Informe EIC-Lanamme-INF-1580-2022

Informe de Auditoría Técnica

**Prácticas constructivas y desempeño de trabajos ejecutados del proyecto Lote 1 de las Obras impostergables (OBIS) del fideicomiso Corredor Vial San José – San Ramón y sus radiales
Tema: Mezcla Asfáltica**

Figura 4. (a) Ahuellamiento de aproximadamente 4 cm (b) Ahuellamiento de aproximadamente 1 cm. Fecha: 18 de marzo del 2021

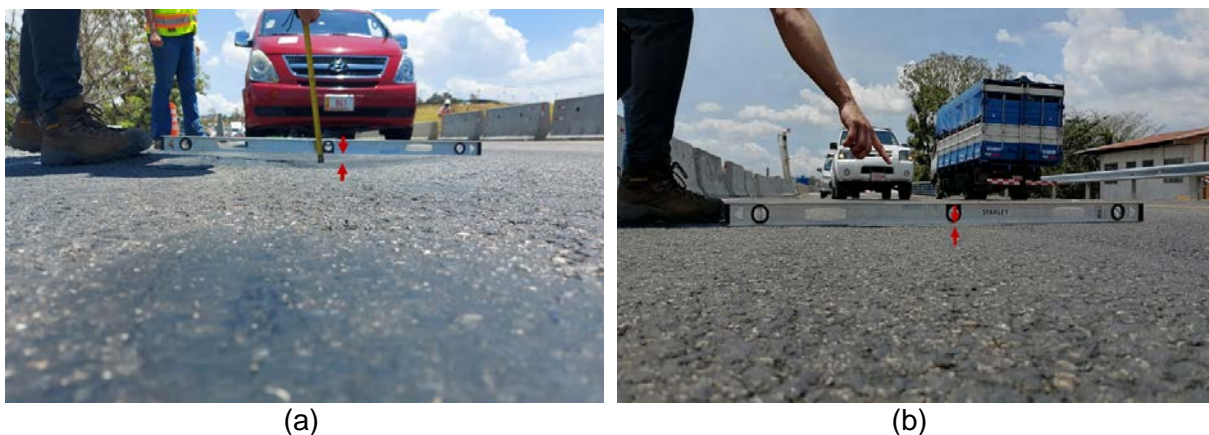
Sobre esos deterioros es importante destacar que tal y como se advirtió por parte del Equipo Auditor, estos se dieron de forma acelerada en el pavimento, incluso si se realiza el análisis de las fechas asociadas a las observaciones, se puede constatar que los deterioros mencionados se presentaron en

Figura 9. Evaluación estructural mediante el indicador el D0 carriles en el sentido San José San Ramón, Obras de Ampliación río Ciruelas

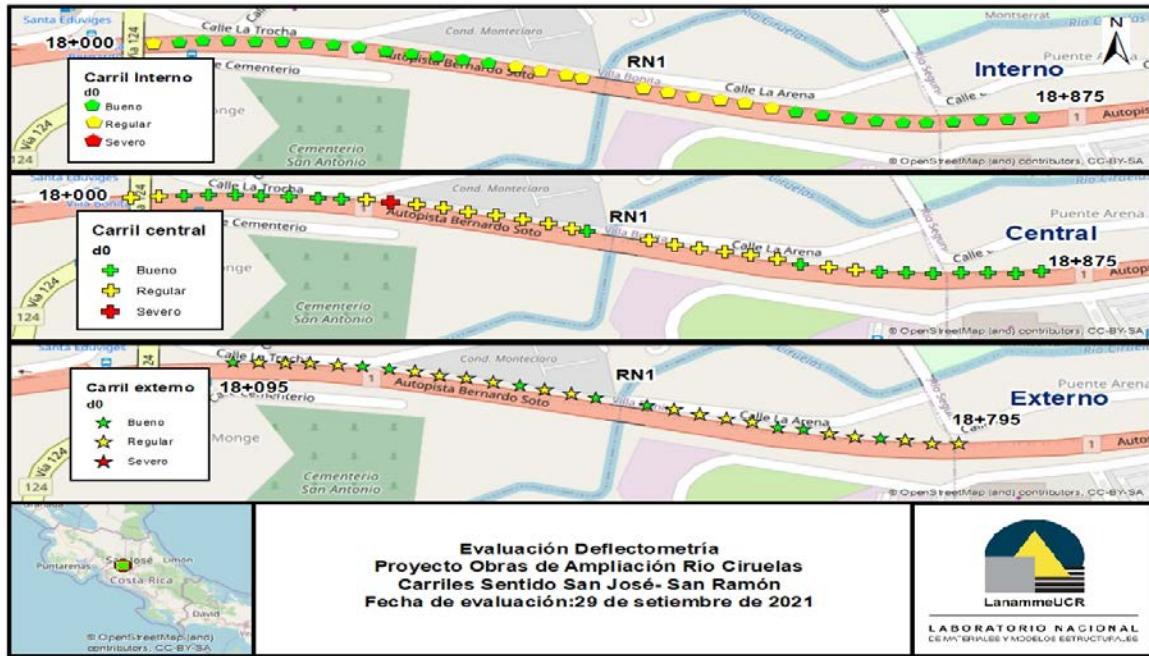
Los resultados de este análisis fueron externados mediante el oficio EIC-Lanamme-920-2021 con fecha del 20 de octubre del 2021, además, en este oficio se recalca que, a pesar de que la evaluación realizada no corresponde a un parámetro cartelario, esta se realizó como un estudio complementario para contar con un análisis técnico al informar a la UAP la condición estructural del pavimento. Lo anterior con el fin de brindar un insumo técnico para respaldar los criterios que se habían emitido y tener una noción de las secciones que presentan un desempeño no acorde a un proyecto de obra nueva.

La técnica empleada para el análisis de deflexiones se basó en la metodología recomendada por Horak (2008) el cual propuso una clasificación de la capacidad estructural mediante indicadores de condición estructural. A continuación, se presenta en la Figura 9 la evaluación estructural de manera gráfica con base en el parámetro D0, el cual es indicador de la respuesta mecánica de la estructura completa.

Igualmente se realizó el análisis de los demás indicadores de Horak, el cual permitió identificar un alto porcentaje de los tramos en condición regular, específicamente para el carril externo se determinó que un 82,14 % de los sectores evaluados presenta esta condición y para el carril central un 51,42 % corresponden a la condición regular, además de identificar un tramo en condición severa (PK 18+250). También, se identificaron secciones del carril central que presentaron una condición severa con base en el parámetro MLI (PK 18+700 – PK 18+325 – PK 18+250 – PK 18+225).

La UAP emitió respuesta sobre el análisis de deflexiones mediante el oficio UAP-FSJSR-2021-10-1370 con fecha del 28 de octubre del 2021, en el cual se realiza la solicitud de los datos en bruto de las

A partir de la información y los datos en bruto, la UAP emite su respuesta formal por medio del oficio UAP-FSJSR-2021-11-1522 del 25 de noviembre del 2021, en el que se hace referencia al criterio emitido por el consultor del Contratista, el cual para los datos específicos del proyecto sobre el río Ciruelas, propone el análisis estadístico de los datos y la eliminación de lo que bajo su criterio corresponden a valores atípicos. Sin embargo, esta propuesta no fue de recibo por parte del Equipo Auditor ya que la eliminación de datos en una evaluación de pavimentos debe estar justificado no solo mediante un modelo matemático, sino que, además, se debe valorar una inspección y auscultación visual exhaustiva para descartar que no existieran deterioros que justifiquen la condición de una medición.

Figura 19. Deformaciones en mezcla asfáltica y ahuellamiento producto del paso de maquinaria, carriles en sentido San Ramón-San José. Fecha: 9 de julio del 2021.

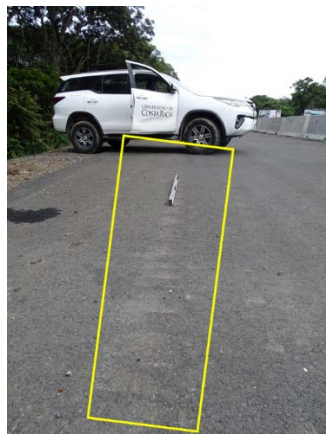
Sin embargo, durante la visita realizada el 9 de julio del 2021, se observó que el Contratista había realizado la colocación de la segunda capa de mezcla asfáltica casi en su totalidad, de acuerdo con la información recopilada en sitio las labores se estaban ejecutando desde el 08 de julio por lo que no fue posible observar el procedimiento determinado por el Contratista para llevar a cabo las reparaciones sobre los daños observados; por lo cual, dado que la UAP no había remitido a este Equipo Auditor un protocolo aprobado para la ejecución de las reparaciones, no es posible tener certeza de la validez de los trabajos, ni de que estos no constituyeron un detrimento en la calidad del proyecto.

De igual manera, se evidenció en sitio un deterioro que no se había registrado previamente, en este caso se observó en los carriles del sentido San Ramón – San José una deformación sobre la carpeta con una longitud de afectación aproximada de 45 m, el cual debido al patrón de deformación se puede asociar al tránsito de maquinaria (Figura 19). Esto refleja reincidencia por parte del Contratista en circular equipo pesado por zonas que han sido pavimentadas.

En respuesta a la nota LM-EIC-D-0608-2021 enviada por este Equipo Auditor, la UAP emitió el oficio UAP-FSJSR-2021-08-905 con fecha del 11 de agosto de 2021, en el cual destacan que el proyecto a esa fecha aún mantenía un total de 6 No Conformidades relacionados con el incumplimiento de la mezcla asfáltica. Sin embargo, en ese documento tampoco fue posible identificar el protocolo de reparación utilizado por el Contratista para el tratamiento de los deterioros evidenciados en las obras del río Alajuela.

Figura 28. Distribución espacial de los deterioros, Obras de Ampliación río Alajuela.

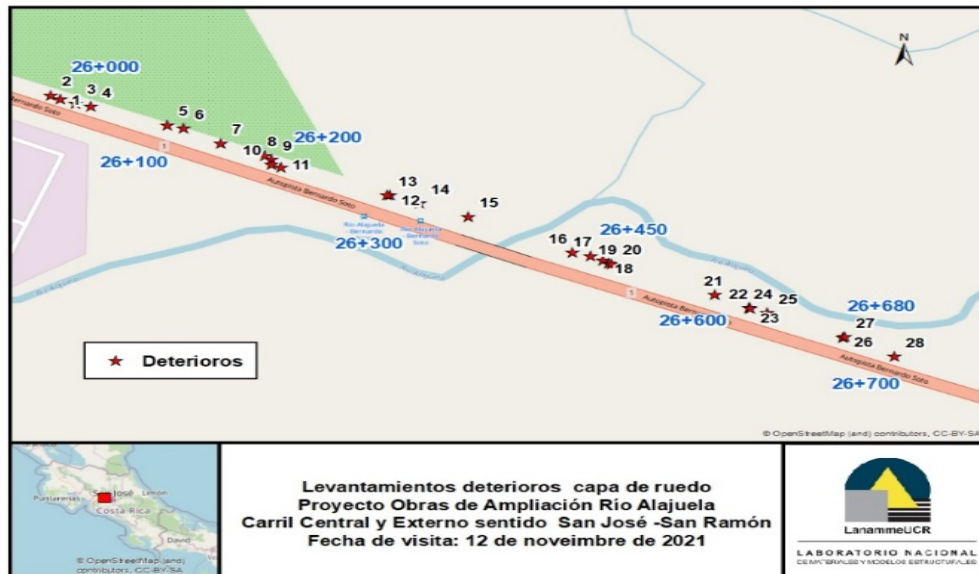
Adicionalmente, se realizó una inspección el 12 de noviembre del 2021 de las obras del puente sobre el río Alajuela, con el fin de determinar la condición de deterioro de los carriles central y externo en el sentido San José – San Ramón, a partir de esta, se recopiló la existencia de exudaciones en distintos sectores, así como otros deterioros del tipo deformaciones y diferencias de nivel, ante lo cual por medio del oficio EIC-Lanamme-1024-2021 del 30 de noviembre del 2021 se incluyó la distribución espacial de los 28 puntos donde el Equipo Auditor identificó algún tipo de deterioro, esta se puede apreciar en la Figura 28.

En particular, se logró observar en diversos puntos el deterioro por exudación en las huellas de los vehículos de ambos carriles, esto en los tramos comprendidos entre los estacionamientos 26+018 al 26+054, 26+150 al 26+200, 26+450 al 26+500 y 26+580 al 26+620, además, en el estacionamiento 26+680 se identificó una condición de exudación de alta severidad sobre el carril central.

Figura 37. Deformación, acumulación de agua cerca del drenaje ranurado y concentraciones de humedad deformaciones en carpeta. Fecha: 20 de agosto del 2021

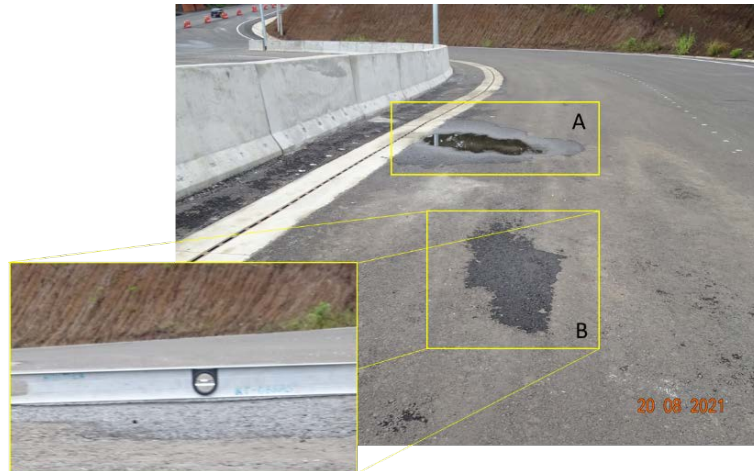
En particular para el proyecto del Conector Barreal – Castilla, se identificó una deformación superior a 1 cm en el carril izquierdo de la rampa de salida hacia la Ruta Nacional 106, en la misma se evidenciaba una acumulación de agua importante producto de la diferencia de nivel entre la carpeta asfáltica y el drenaje ranurado ocasionada por dicha deformación, lo cual, imposibilita la continuidad del bombeo transversal de la carretera. Además, es necesario destacar que en esa zona se identificaron varios puntos con deformaciones sobre la carpeta, tal y como se aprecia en la Figura 37, esto se notificó a la UAP mediante el oficio LM-EIC-D-0726-2021 con fecha del 03 de setiembre del 2021.

Posteriormente en una nueva vista realizada por el Equipo Auditor el día 24 de setiembre de 2021 se monitoreó dicha deformación bajo condiciones más críticas de lluvia, la condición evidenciada en la Figura 38 muestra una mayor acumulación de agua en la zona donde se identificó la deformación. Esta condición repercute directamente en el desempeño y vida útil de la estructura de pavimento, y podría aumentar la severidad del deterioro, así como la susceptibilidad a otros mecanismos de falla como el daño por la humedad.

Ante los señalamientos del Equipo Auditor, se recibió el oficio UAP-FSJSR-2021-10-1350 del 25 de octubre del 2021. En ese oficio, se presenta el documento de la supervisión P101302-IDM-LSI-1235OCL-LET-C-0000158, en el cual, se brinda un análisis de lo expresado por el Contratista CPC sobre las observaciones incluidas en la nota LM-EIC-D-0726-2021, sobre las deformaciones el Contratista indicó lo siguiente:

Figura 39. Evaluación estructural mediante el indicador el D0 Conector Barreal – Castella

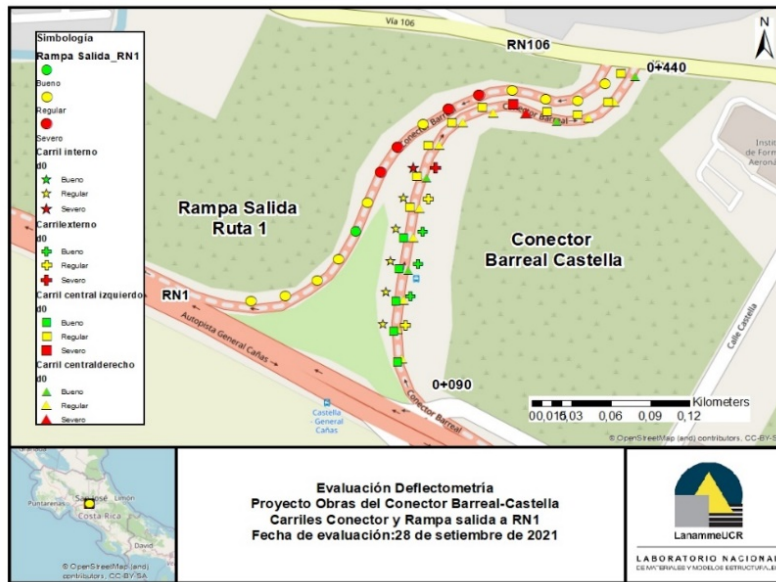
Cabe resaltar que, con base en la evaluación estructural realizada en el proyecto, se determinó a partir de la deflexión central que en las zonas cercanas a las deformaciones que se muestran en la Figura 37 (estacionamiento 0+340) fueron las que presentaron una condición estructural severa obteniéndose valores de deflexión superiores a los 400 μ m tal y como se aprecia en la Figura 39. Esto se notificó a la UAP en el oficio EIC-Lanamme-920-2021 con fecha del 20 de octubre del 2021.

Figura 44. Deformación en Est. 26+800 San José – San Ramón, Obras de Ampliación del Río Alajuela. Fecha: 23 de junio del 2022

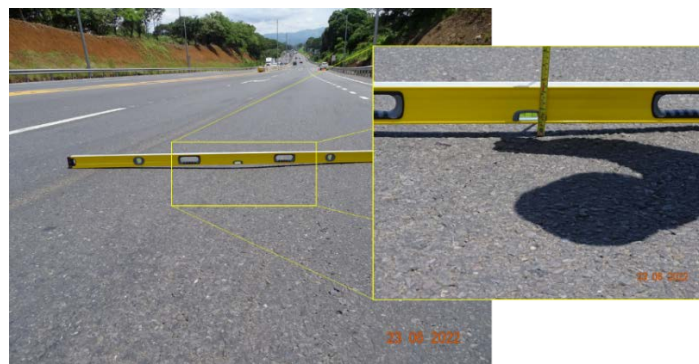
Posteriormente, en la visita de monitoreo del 23 de junio del 2022 se pudo constatar que la condición de severidad para la deformación en el 26+700 se ha agravado con la apertura al tránsito del proyecto, esto ya que, en la sección afectada se registra una profundidad de hasta 3 cm (Figura 44). Aunado a esto, se identificaron otras deformaciones sobre las huellas de los vehículos en el carril interno en el sentido San José – San Ramón con profundidades cercanas a 1 cm.

Figura 45. Evaluación estructural mediante el indicador el D0 carriles en el sentido San José-San Ramón, Obras de Ampliación del Río Alajuela.

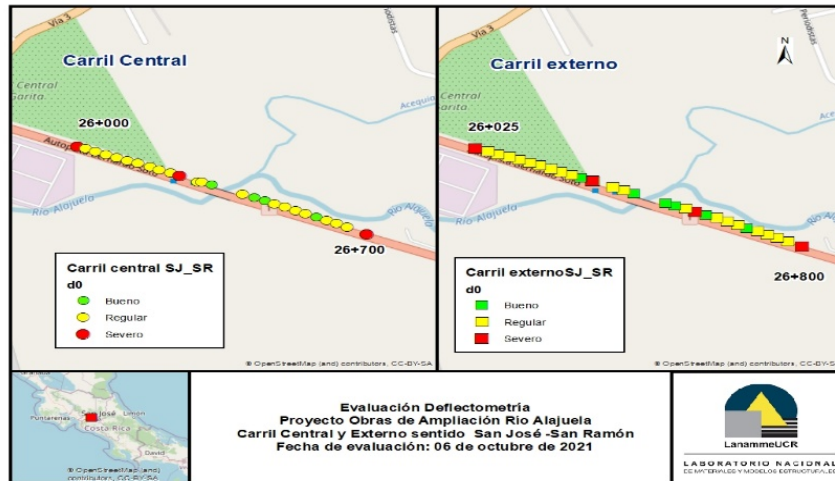
Sobre este punto se destaca que para las pruebas de deflectometría se obtuvieron deflexiones centrales altas, en el carril central se determinó una deflexión de 624,3 μm mientras que para el carril externo se registró un valor de 801,2 μm . Además, como se aprecia en la Figura 45, los estacionamientos 26+000,

26+250 y 26+700 en el carril central y 26+800, 26+550, 26+300 y 26+025 en el carril externo presentaron deflexiones superiores a 400 µm (puntos de color rojo).

Figura 68. Secciones con desprendimiento de agregados, carril central Obras de Ampliación río Alajuela. Fecha: 23 de junio del 2022

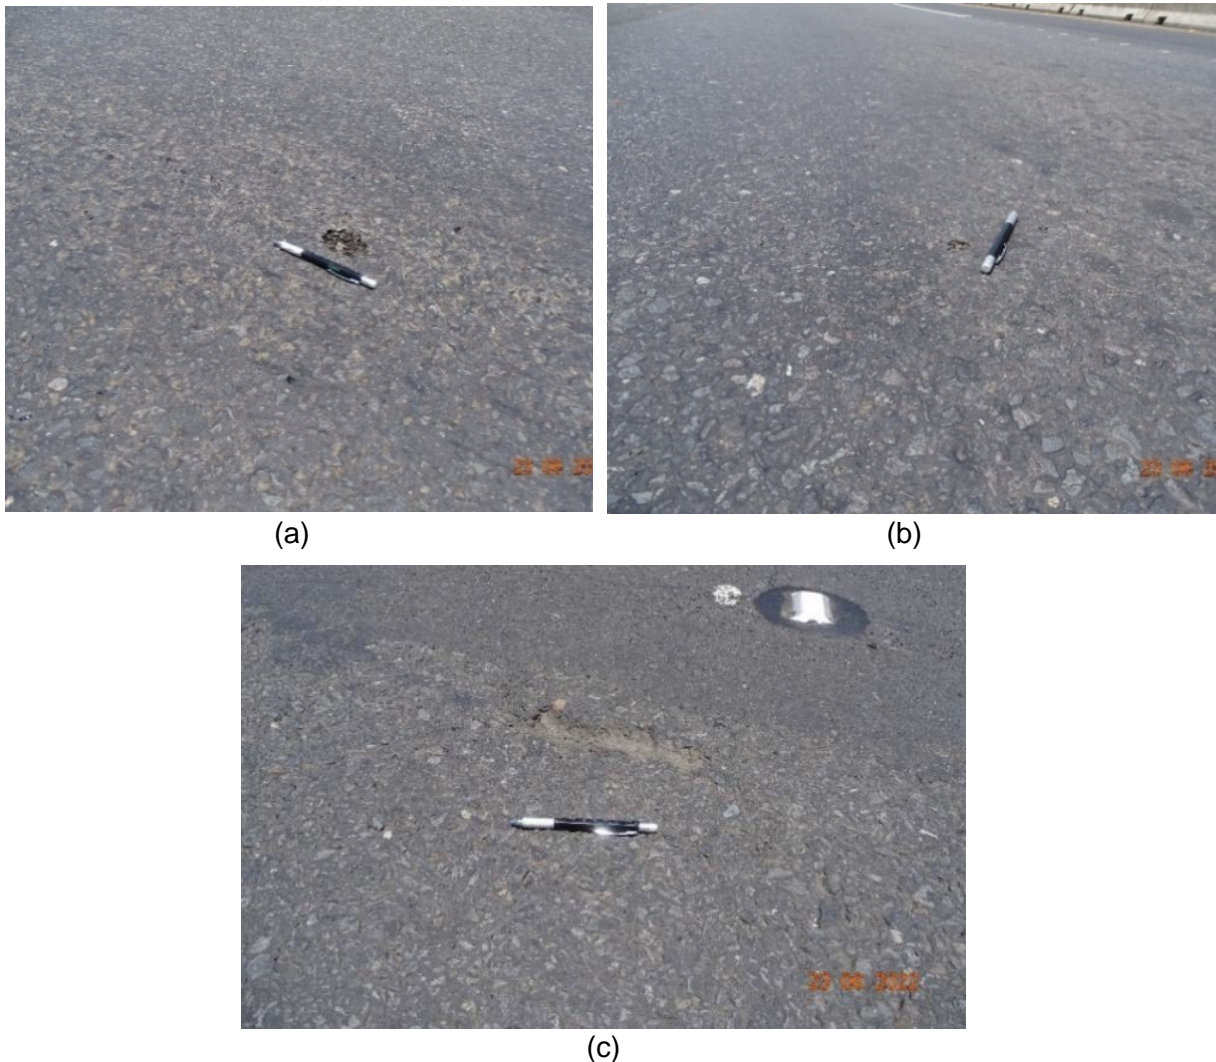
Igualmente, en la visita del 23 de junio del 2022 a las Obras de Ampliación del río Alajuela se evidenciaron sectores que presentaban desprendimiento de agregados tal y como se aprecia en la Figura 68, cabe señalar que esta condición no había sido detectada durante el desarrollo de las obras, ni durante la visita que se realizó conjuntamente con personal de la UAP al proyecto. Además, se debe recalcar que el desprendimiento de secciones del material asfáltico provoca deterioros de mayor severidad sobre el pavimento, que pueden generar baches abiertos o huecos, los cuales no solo afectan la capacidad estructural al permitir el flujo de agua hacia las capas subyacentes, sino que, además, suponen un potencial riesgo para la seguridad y confort de los usuarios de la carretera.
